## EXAMEN DES OBSERVATIONS ENQUÊTE DUP

### Thème 1 : Le tracé

## Le projet de Tangentielle Ouest dans sa globalité

**Carte de situation de la station Poissy ZAC et des quatre variantes de station complémentaire pour la desserte du Technoparc**

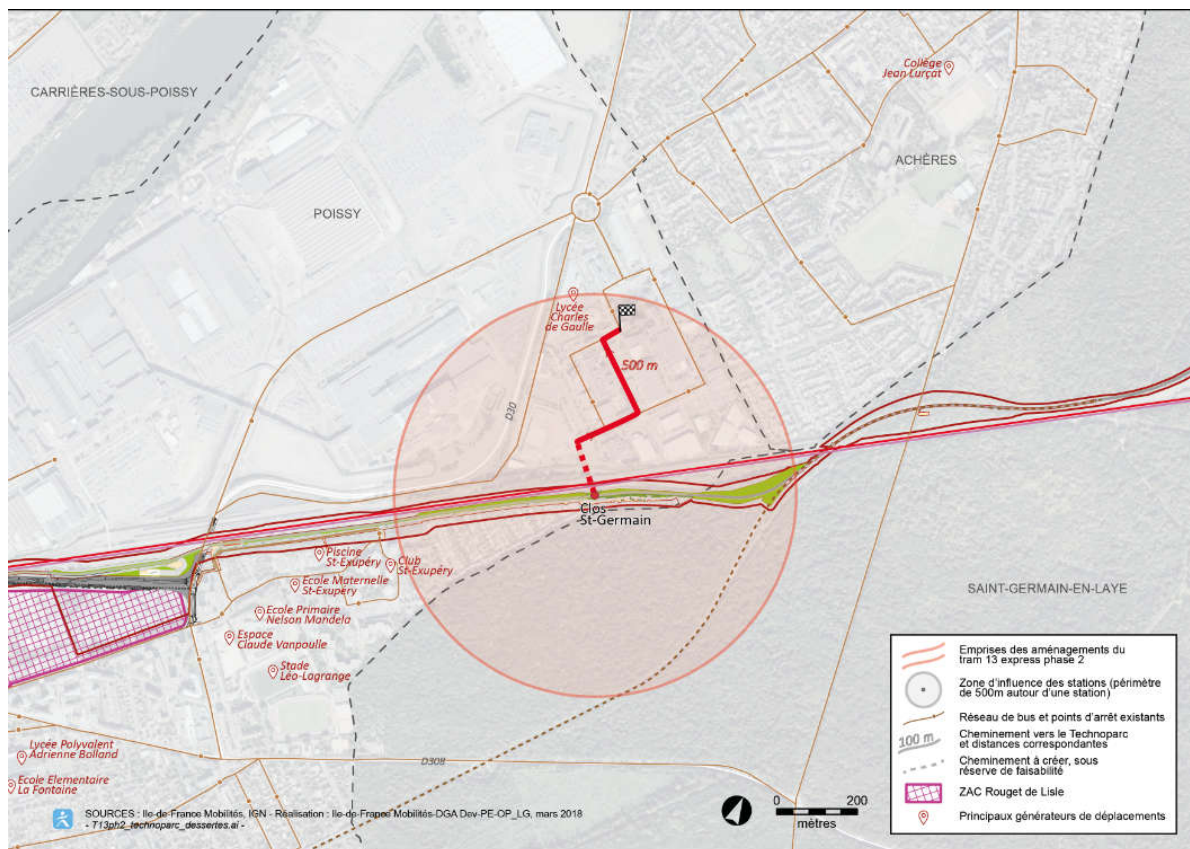
1. *Quelles sont les conditions de réalisation d'une station pouvant desservir le Technoparc: localisation, desserte, impact environnemental, coût, délais?*
2. *Si cette dernière se rapproche de l'implantation initiale d'Achères Chêne Feuillu, comment sera traité le problème de la circulation de desserte de la station et de transit sur la route des Loges, en particulier le franchissement des passages inférieurs très étroits de la route sous les voies ferrées ? Quelles seraient les conditions de réalisation, coûts et délais?*

1. Quelles sont les conditions de réalisation d’une station pouvant desservir le Technoparc: localisation, desserte, impact environnemental, coût, délais?

Plusieurs solutions ont été analysées pour l'insertion d'une éventuelle station complémentaire pour la desserte du Technoparc de Poissy. Ces emplacements, figurant sur le plan ci-dessous, seraient :

- 1./ L'aménagement d'une nouvelle station au niveau du Clos Saint-Germain (variante 1);
- 2.1/ L'aménagement d'une nouvelle station Achères Chêne Feuillu 1 située à proximité du franchissement des voies du Groupe V par le Tram 13 express (variante 2.1);
- 2.2/ L'aménagement d'une nouvelle station Achères Chêne Feuillu 2 située entre le franchissement des voies du Groupe V et le franchissement de la route des Loges (variante 2.2) ;
- 2.3/ L'aménagement d'une nouvelle station Achères Chêne Feuillu 3 située à l'emplacement tel que prévu au stade de l'enquête d'utilité publique du tracé initial (variante 2.3). **Il est rappelé que cette station ne faisait pas partie du projet mais était prévue à plus long terme, conditionnée à la réalisation préalable du projet Ligne Nouvelle Paris Normandie (permettant de libérer des sillons**

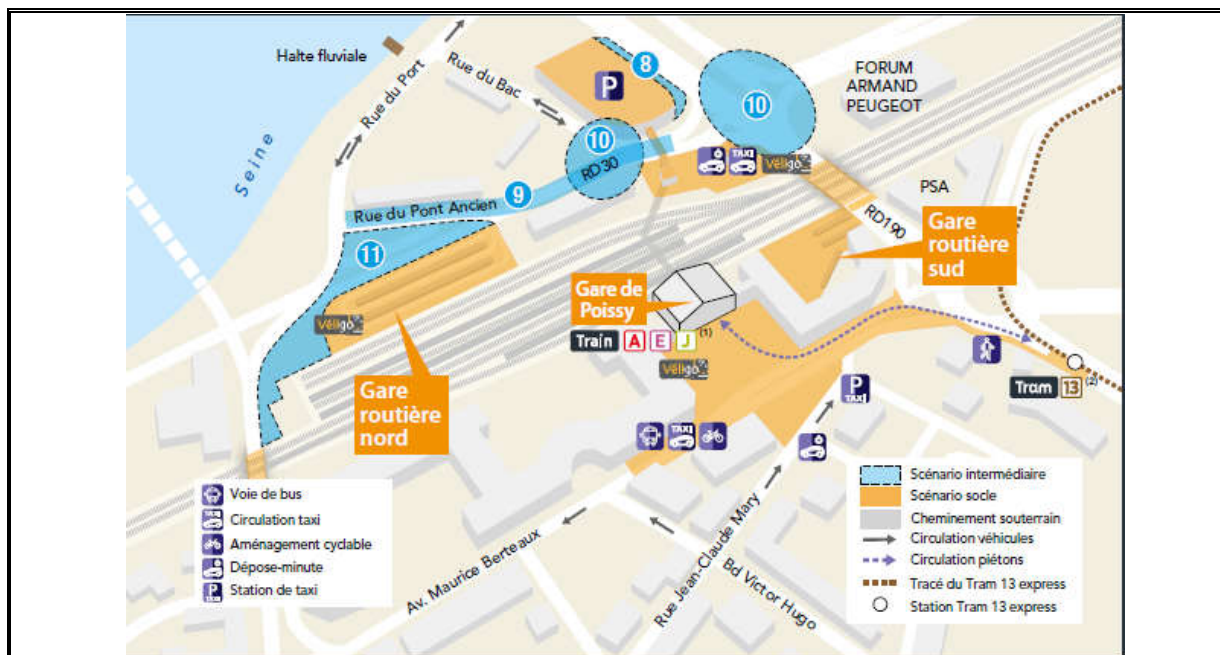
- elle implantée au niveau d'un carrefour, ne permettant pas de garantir la sécurité des usagers ;
- elle ne présente pas de véritable interconnexion avec la gare RER, étant distante de près de 250 m
- les 5 mn d'interconnexion annoncés apparaissent très optimistes avec la nécessité de 2 traversées de rues et le flot de voyageurs se déversant des rames du tram et du RER. Qu'en est-il pour les PMR, l'accès à la gare routière?

*Questions : Quelles réponses pouvez-vous apporter à ces différentes objections ? Quelles sont les possibilités d'amélioration de cette implantation ?*

La station Tram 13 express Phase 2 est installée au sud du Boulevard Gambetta. Son implantation a fait l'objet de nombreuses études et a été optimisée pour permettre de l'approcher au maximum du pôle gare RER de Poissy tout en ne perturbant pas le fonctionnement routier de la Place de l'Europe réaménagée. Ce positionnement permet par ailleurs d'assurer une desserte optimale des populations et emplois du secteur et d'organiser des cheminements piétonniers qualitatifs tel que présenté ci-dessous.

Il convient de rappeler qu'une variante d'implantation sur le Boulevard de l'Europe avait également été étudiée. Toutefois, cette variante a été écartée car elle était située à la même distance du pôle mais générerait des cheminements moins fluides et donc moins sécurisés (temps de vert moindre pour les traversées piétonnes et franchissement de la RD 190 nord en deux temps ou par le biais d'une passerelle avec un dénivelé important).

Ainsi, les modifications du plan de circulation permettront d'améliorer les cheminements piétons et les traversées piétonnes de voirie, et ceci notamment au droit de la station Poissy RER. Cette traversée piétonne sera gérée par des feux piétons afin d'assurer la sécurité des usagers qui l'emprunteront. En comparaison de la situation actuelle, les temps de vert pour le franchissement de la RD 190 seront multipliés par 2 ou par 3 (selon le scénario de phasage retenu : 26 ou 36 secondes contre 16 secondes actuellement) vers la Gare RER et augmentés de 20% pour la traversée de l'avenue M. Berteaux (90 secondes contre 73 aujourd'hui). Ces études seront approfondies dans les phases ultérieures.

***Situation et desserte de la station déplacée au niveau du carrefour des rues Saint-Sébastien / Adrienne Bolland***

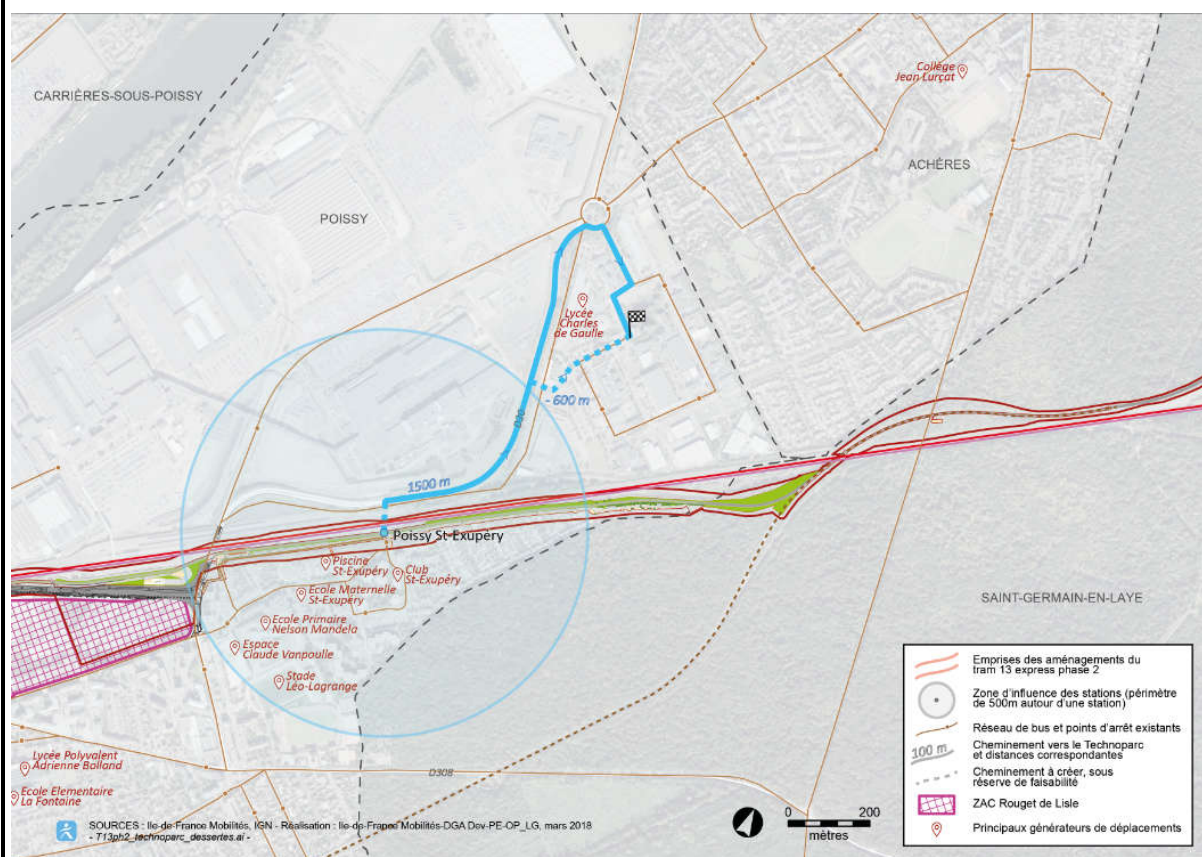
**Question :** *le déplacement de la station « Poissy ZAC » vers le Technoparc a-t-il été étudié ? Est-il possible ?*

Le décalage de la station vers le Technoparc conduirait à desservir 3 000 habitants et emplois à moins de 500 m de la station aux horizons 2025 et 2035, soit une baisse de moitié par rapport au positionnement initial. Elle ne permet plus de desservir dans des conditions optimales la ZAC Rouget de Lisle qui se retrouve à plus de 500m de la station.

**Enfin, elle ne desservirait pas une grande partie du Technoparc qui resterait très éloigné par la marche à pied, même avec la réalisation d'un franchissement des voies complémentaire et qui ne pourrait pas bénéficier d'une desserte bus aussi intéressante que dans le cadre de Poissy ZAC, en raison de son écart des itinéraires de bus principaux.** En effet, la distance entre la station et le Technoparc (Espace Media) est d'environ 1,5 km au regard des accès existants et pourrait être raccourcie à environ 900 m en cas de création d'un nouvel accès (sous réserve de la faisabilité d'acquisition du foncier). A noter que le franchissement des voies d'une longueur de 40 mètres et d'un dénivelé positif/négatif au cumulé de 20 mètres allonge le temps de parcours d'environ 2 à 3 minutes. Ainsi le temps de parcours global est estimé à environ 28 minutes pour l'accès existant au Technoparc, qui pourrait être réduit à environ 18 minutes en cas de création d'une nouvelle entrée au Technoparc.

*Exemple d'insertion latérale*

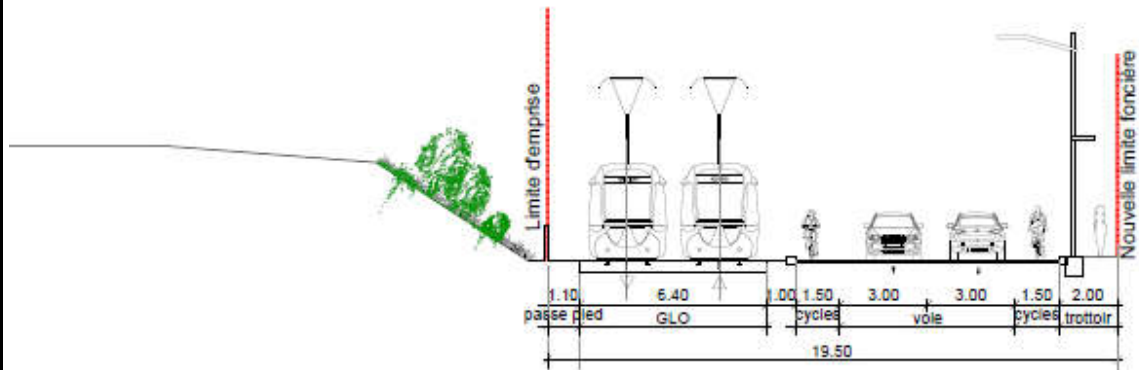
2. *L'implantation, tantôt axiale ou latérale fait débat :*
- *Pourquoi ne pas opter pour une implantation axiale systématique, qui serait moins impactante pour l'accessibilité des riverains ou les nuisances acoustiques?*
  - *Pouvez-vous rappeler les principes qui ont présidé à ces choix ?*

**L'aménagement d'un tramway est l'occasion d'une requalification et d'une revalorisation des communes traversées.** Le tramway s'adapte en fonction des voiries traversées. Il existe plusieurs types d'implantation disposant des avantages et des inconvénients distincts. Enfin, les changements d'insertion sur le tracé doivent rester limités car ils induisent des impacts complémentaires, notamment sur l'exploitation du tramway et les circulations routières.

**Implantation axiale :** les voies du tramway sont situées au-milieu de la voirie avec les voies de circulation générales de part et d'autre. Cette configuration facilite l'insertion du tramway en limitant les interfaces avec le bâti environnant. Elle permet de respecter plus aisément les distances réglementaires par rapport aux façades pour garantir l'accès pompier. Elle présente également moins d'impact sur les accès riverains. Cependant, cette insertion possède des impacts sur la circulation routière en augmentant le nombre d'interfaces avec les flux automobiles et oblige les usagers à traverser systématiquement la voirie pour se rendre en station. L'implantation axiale a été retenue sur le Boulevard Gambetta en raison du nombre important d'accès riverains et de la nécessité de maintenir une distance réglementaire par-rapport aux façades.

**Implantation latérale :** les voies du tramway sont situées d'un seul côté de la voirie. Cette configuration permet de limiter les interfaces avec la circulation routière en les limitant aux mouvements tournants. Elle facilite également les accès piétons à la station depuis la rive concernée. Toutefois, elle présente plus d'impact sur les accès riverains et complexifie l'insertion en termes d'accessibilité pompier. Concernant les potentielles nuisances acoustiques évoquées ci-dessus, il convient de rappeler que le tram-train est un moyen de transport peu bruyant, générant moins de nuisances acoustiques que la circulation routière. L'insertion latérale a été retenue sur le Boulevard de l'Europe et la rue Adrienne Bolland pour limiter l'interface du tracé avec les circulations routières et
